Stadt Senden Wohnbebauung ehemaliges Spinnereigelände Verkehrerserschließung

Verkehrstechnische Stellungnahme

Ulm, 11. September 2023

Erschließung Bauvorhaben (Anlage 1)

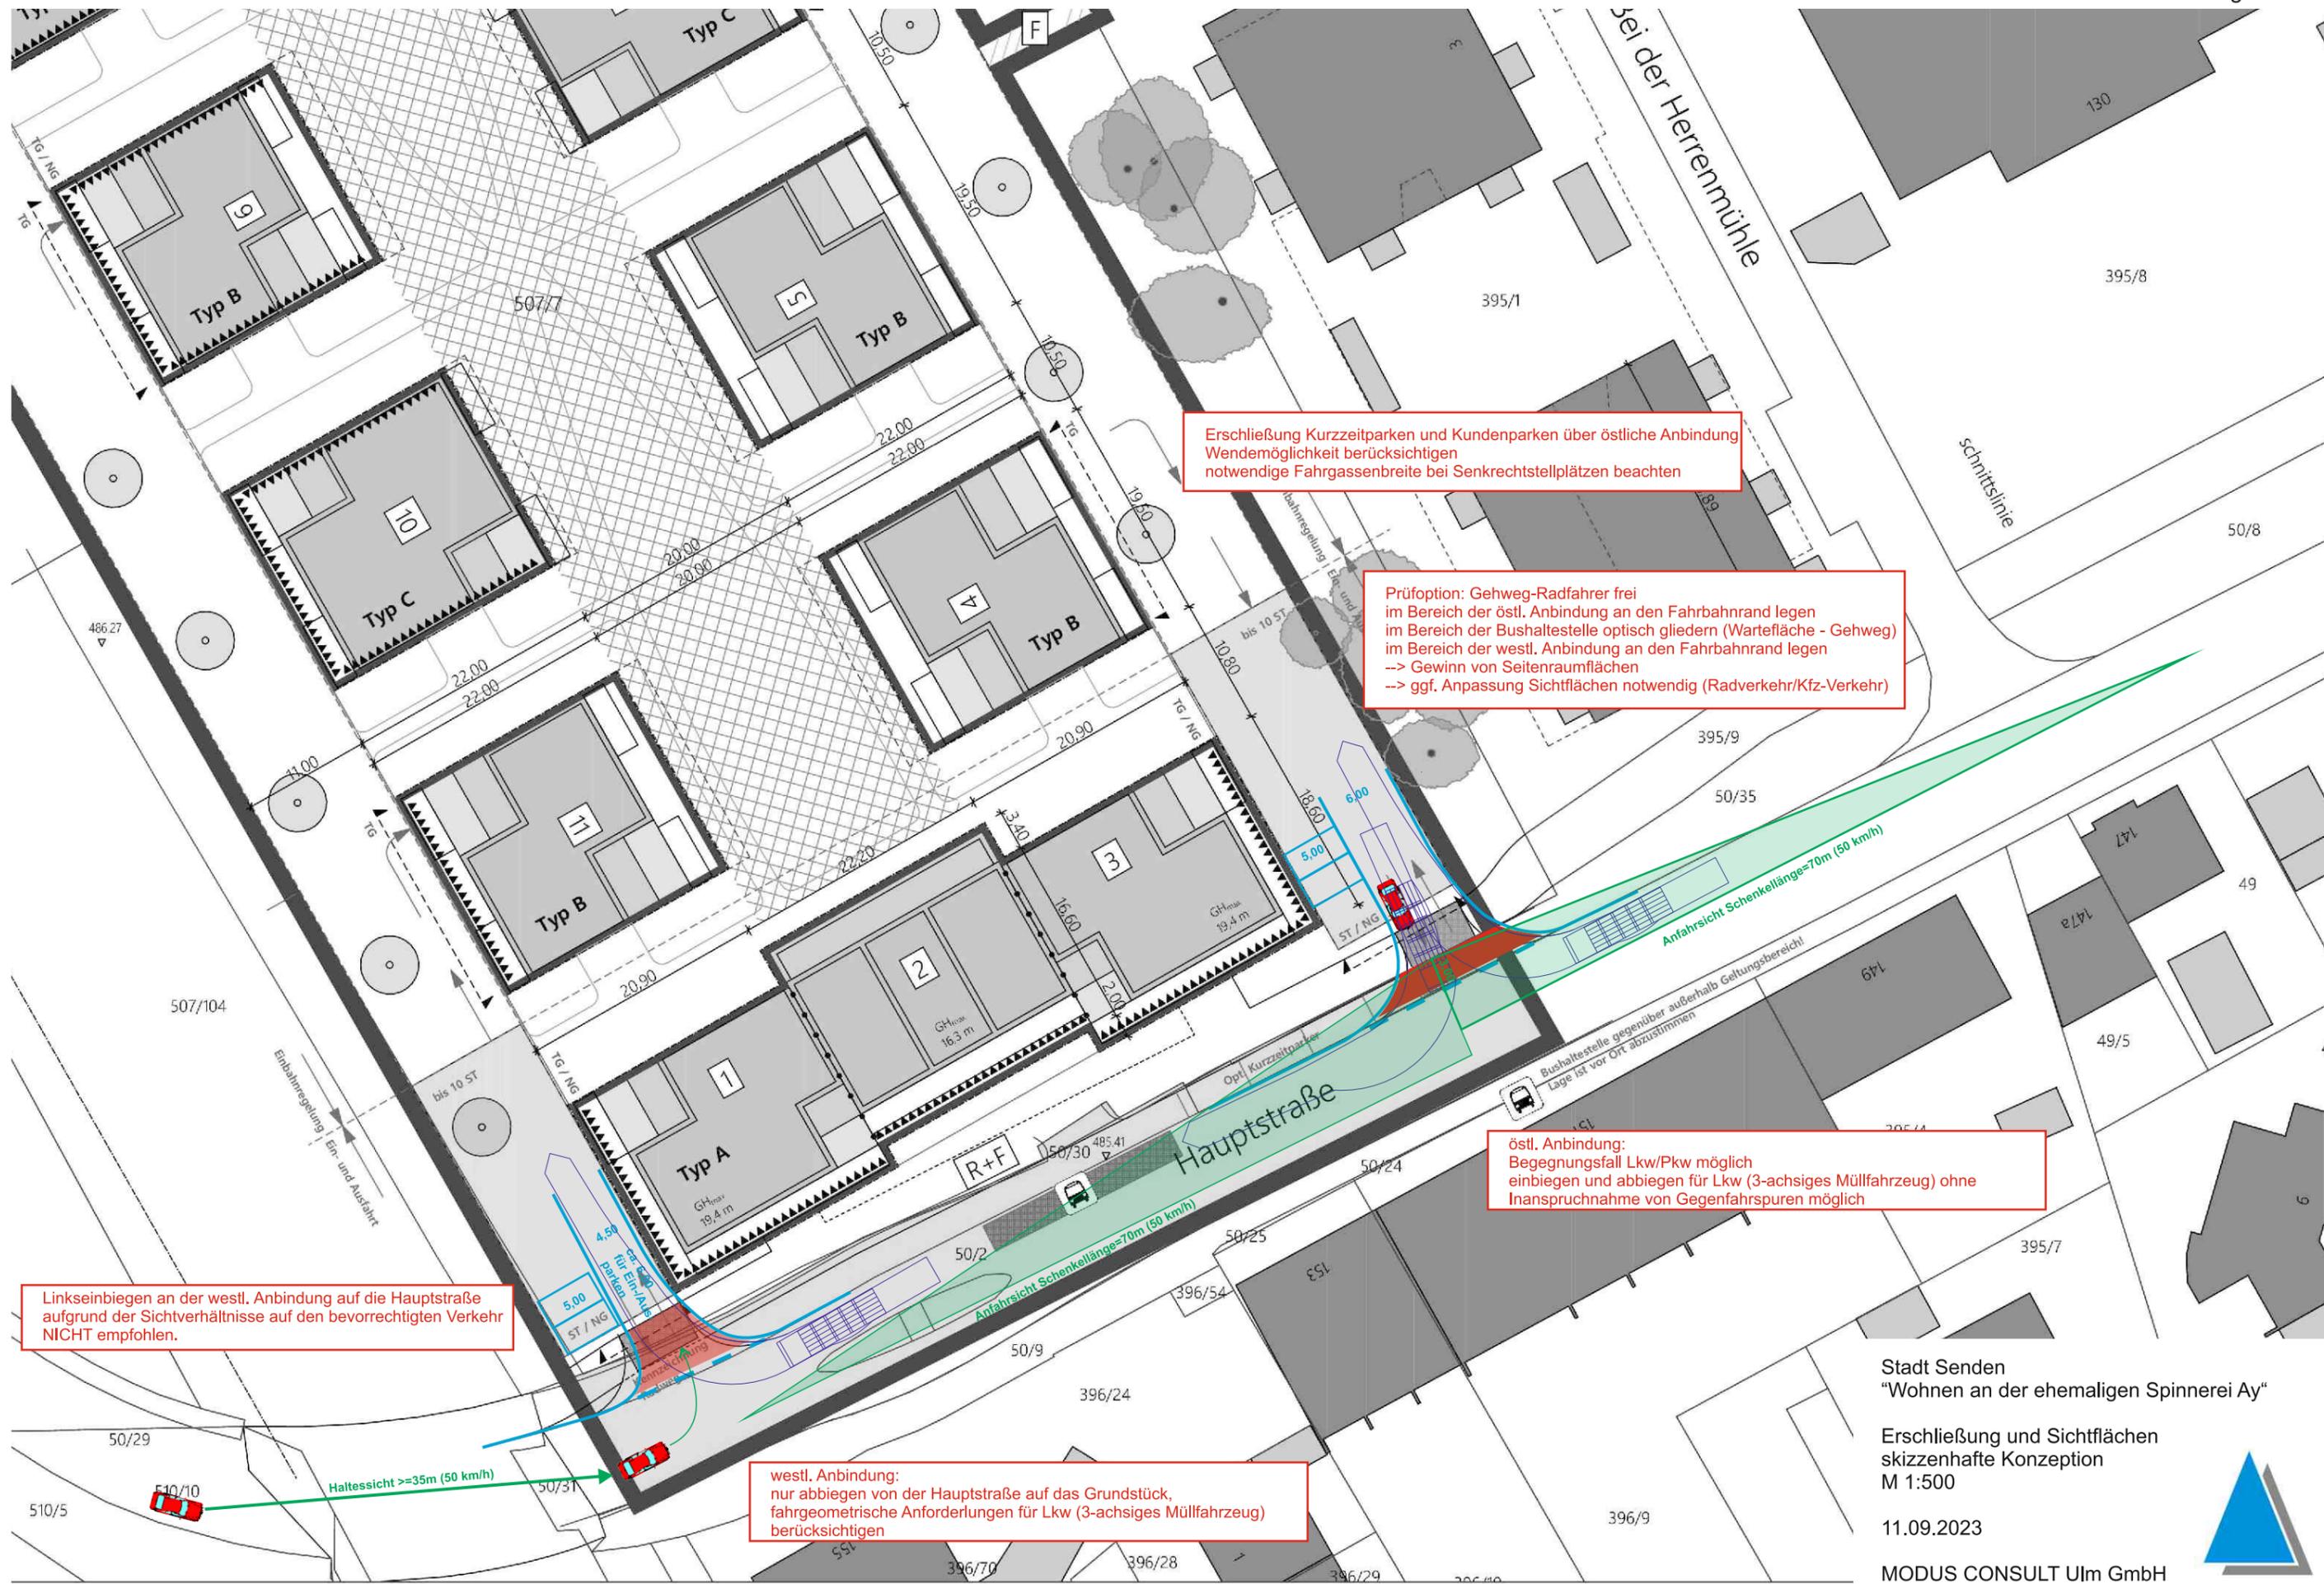
Gemäß vorliegender Verkehrsuntersuchung /1/ wird aus Gründen der Verkehrssicherheit an der westlichen Anbindung an die Hauptstraße nur eine Zufahrt auf das Grundstück empfohlen. Für Fahrzeuge, die vom Grundstück in die Hauptstraße nach links in Richtung Senden einbiegen, ergeben sich aufgrund der Kurvenlage und des Brückengeländers keine ausreichenden Sichtverhältnisse (Anfahrtsicht) auf den bevorrechtigten Verkehr auf der St 2019.

Im Hinblick auf die geplante bauliche Nutzung (Wohnnutzung) wird nach Aussage der Projektentwicklung eine fahrgeometrische Dimensionierung der westlichen Zufahrt für einen Lkw (3-achsiges Müllfahrzeug, Feuerwehr, ..) als ausreichend erachtet. Die bauliche Gestaltung der Anbindung (Eckausrundungen) ist nach Möglichkeit so zu konzipieren, dass Falschfahrten entgegen der Fahrtrichtung möglichst ausgeschlossen bzw. erschwert werden. Die östliche Anbindung ist im Wesentlichen für den auf die Hauptstraße einbiegenden Verkehr vorgesehen. Hier sind die entsprechend geforderten Sichtweiten für die Anfahrtsicht einzuhalten. Die Schenkellänge der Sichtfelder auf bevorrechtigte Fahrzeuge auf der St 2019 betragen bei $v_{zul} = 50 \text{ km/h}$ 70m (vgl. RSt 06, Kap 6.3.9.3). Die in der Planzeichnung als Option eingezeichneten Längsparkplätze ("Kurzzeitparker") schränken demnach die notwendigen Sichtfelder ein und werden als nicht genehmigungsfähig eingestuft.

Eine weitere Zufahrt auf das Grundstück an der östlichen Anbindung wird als funktional angesehen. Die Eckausrundungen und die Fahrbahnbreiten sind entsprechend den fahrgeometrischen Anforderungen anzupassen. Es wird hinsichtlich der geplanten Nutzungen als ausreichend erachtet, wenn an der geplanten Anbindung der Begegnungsfall Lkw/Pkw möglich ist (Lkw z.B. 3-achsiges Müllfahrzeug, Feuerwehr, ..). Die Eckausrundungen sind für abbiegende und einbiegende Lkw so anzupassen, dass keine Inanspruchnahme der Randbereiche und der Gegenfahrspuren erforderlich wird. Für mögliche Kurzzeitparkplätze, Kundenparkplätze, Anlieferung etc. die über die östliche Anbindung erschlossen werden, sind bedarfsgerechte Wendemöglichkeiten auf dem Grundstück vorzusehen. Die notwendigen Fahrgassenbreiten bei Senkrechtstellplätzen sind zu beachten.

Der nördliche Gehweg entlang der Hauptstraße ist im Bereich des Bauvorhabens als Gehweg – Radfahrer frei ausgewiesen (Z 239 + Z 1022-10). Dabei ist für den Radverkehr die Fahrtrichtung Ost-West freigegeben. In der Gegenrichtung (West-Ost) endet die Freigabe für den Radverkehr an der baulichen Querungshilfe. Für den Radverkehr besteht demnach im nördlichen Seitenbereich der Hauptstraße keine Benutzungspflicht. Hinsichtlich der Kenntlichmachung auf bevorrechtigte Fußgänger und Radfahrer wird empfohlen die Gestaltung mit den zuständigen Verkehrsbehörden abzustimmen. Es ist zu prüfen und abzustimmen inwieweit der Gehweg-Radfahrer frei an den Anbindungen direkt am Fahrbahnrand geführt werden kann und damit eine Roteinfärbung möglich ist. Im Bereich der Bushaltestelle wird eine optische Gliederung zwischen Wartefläche und Gehweg empfohlen.

Grundsätzlich wird von Seiten der Verkehrsplanung angeregt, die bereits diskutierte Erschließungsvariante mit Ein- und Ausfahrt an der östlichen Anbindung an die Hauptstraße ohne eine westliche Zufahrt zu prüfen. Mit dieser Lösung kann eine konfliktminimierte Anbindung an die St 2019 erreicht werden. Zudem wird für den internen Erschließungsverkehr eine optimierte Abwicklung im Vergleich zu einer Einbahnlösung erwartet.

Erschließung Kurzzeitparken und Kundenparken über östliche Anbindung
 Wendemöglichkeit berücksichtigen
 notwendige Fahrgassenbreite bei Senkrechtplätzen beachten

Prüfoption: Gehweg-Radfahrer frei
 im Bereich der östl. Anbindung an den Fahrbahnrand legen
 im Bereich der Bushaltestelle optisch gliedern (Wartefläche - Gehweg)
 im Bereich der westl. Anbindung an den Fahrbahnrand legen
 -> Gewinn von Seitenraumflächen
 -> ggf. Anpassung Sichtflächen notwendig (Radverkehr/Kfz-Verkehr)

östl. Anbindung:
 Begegnungsfall Lkw/Pkw möglich
 einbiegen und abbiegen für Lkw (3-achsiges Müllfahrzeug) ohne
 Inanspruchnahme von Gegenfahrspuren möglich

Linkseinbiegen an der westl. Anbindung auf die Hauptstraße
 aufgrund der Sichtverhältnisse auf den bevorrechtigten Verkehr
 NICHT empfohlen.

westl. Anbindung:
 nur abbiegen von der Hauptstraße auf das Grundstück,
 fahrgeometrische Anforderungen für Lkw (3-achsiges Müllfahrzeug)
 berücksichtigen
